RELAZIONE GENERALE**Riscontro alle richieste integrative riportate nel parere ARTA Abruzzo prot. 0046122/2022 del 30.09.2022**

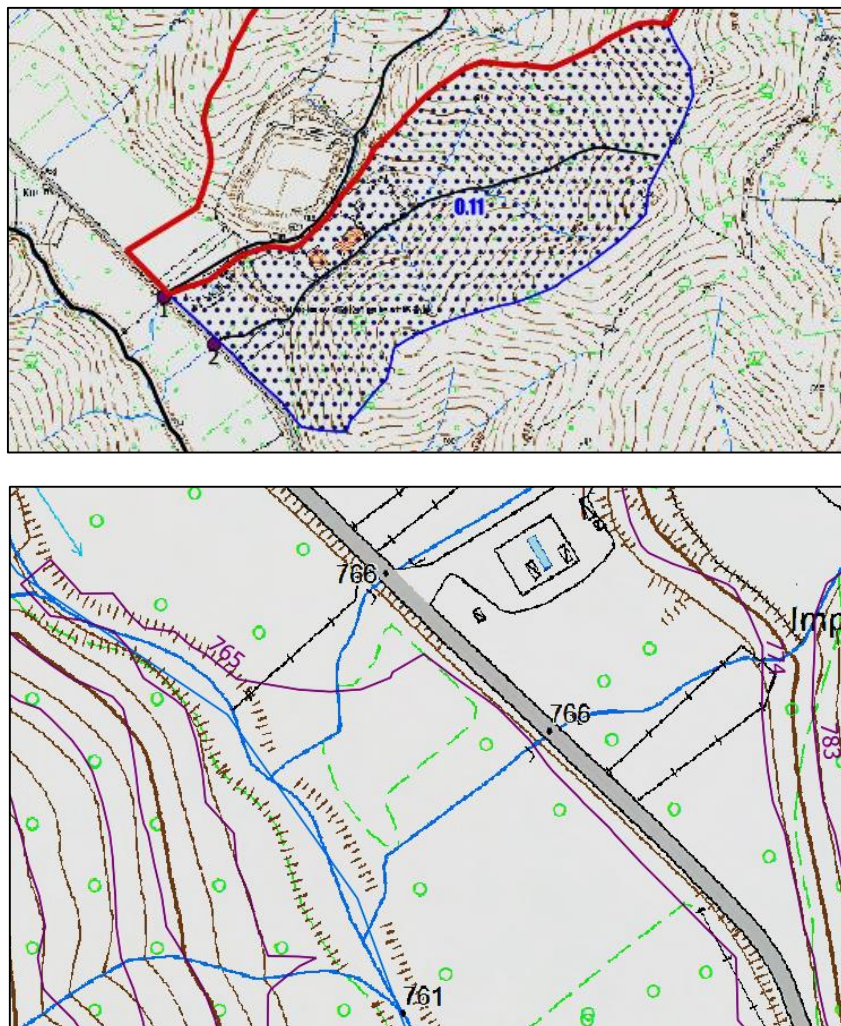
In questo contesto e sulla base di quanto emerso in sede di conferenza di servizi l'Azienda propone di effettuare a propria cura un periodo di osservazione incentrato sulla portata caratterizzante il Fosso Santa Giusta al fine di confermare l'applicabilità dei limiti allo scarico proposti in acque superficiali ai sensi della Tabella 3, Parte III, Allegato 5 del D.Lgs. 152/2006 e ss.mm.ii.

La raccomandazione della ASL circa la necessità di evitare impaludamenti e zone anossiche determinate dagli scarichi previsti si accoglie completamente e si ritiene di poter affermare che le opere di regimazione idraulica previste, da realizzare in maniera integrata con quelle di scarico delle acque meteoriche, porteranno ad un miglioramento della situazione attuale da questo punto di vista.

Infatti, verranno posti in essere accorgimenti progettuali ed esecutivi atti a scongiurare il rischio di impaludamenti e zone anossiche, in particolar modo in corrispondenza ed a valle degli attraversamenti idraulici sottostrada n.1 e n.2, ovvero nelle aree golenali poste sulla sinistra idraulica de fosso Santa Giusta.

Seguono stralci di dettaglio CTR con individuazione dei due attraversamenti in rlazione alle zone di impianto e ingrandimento delle aree attraversate in corrispondenza delle immissioni nel Santa Giusta:

Quanto ai due attraversamenti sottostrada, questi presentano quote di scorrimento (fondo canale) prossime a 765.00 mslm (curve di livello in viola aggiunte alla CTR per migliore comprensione).

Le quote di recapito nel Fosso Santa Giusta dei due colatori posti a valle di ciascun attraversamento (esistenti, in quanto cartografati), salvo risultanze di più approfondita campagna di rilievi celerimetrici da estendersi in fase successiva anche alle aree in esame, si presentano invece di poco inferiori a 765.00 mslm.

Con tali accorgimenti opportuni e già previsti quindi, si potrà portare a livelli più che accettabili il rischio di ristagni ed impaludamenti a valle dei suddetti attraversamenti 1 e 2, dovuti a basse velocità di scorrimento causate dalle ridotte pendenze a disposizione, ma anche ad eccessive scabrezze d'alveo dovute al proliferare incontrollato di vegetazione. Sono questi gli elementi chiave di cui già si è tenuto certamente conto.

In definitiva, gli accorgimenti che verranno presi per garantire un corretto deflusso idrico nei due tratti di canalizzazione naturale in esame (valle attr. 1-Fosso Santa Giusta e valle attr.2-Fosso Santa Giusta), con velocità di scorrimento dell'ordine dei 0.5m/s e comunque non inferiori ai 0.3 m/s (valori generalmente accettati in letteratura per evitare eccessive edimentazioni) saranno conseguiti mediante:

- Conferimento di una opportuna pendenza di progetto ai due attraversamenti sottostrada da ripristinare, in modo da garantire un'opportuna velocità iniziale al flusso idrico con direzione il Fosso Santa Giusta;
- Ripristini, risagomature e riprofilature degli alvei naturali a valle dei due attraversamenti, garantendo la costanza di sezioni di forma subrettangolare, con l'obiettivo di mantenere un aspetto generale prossimo a quello di un colatore naturale;
- Periodica manutenzione atta a garantire l'efficienza idraulica (controllo della crescita della vegetazione interessante le sezioni, disostruzioni, ripristini localizzati...), in modo da garantire costantemente, nei tratti di interesse, valori di scabrezza contenuti.
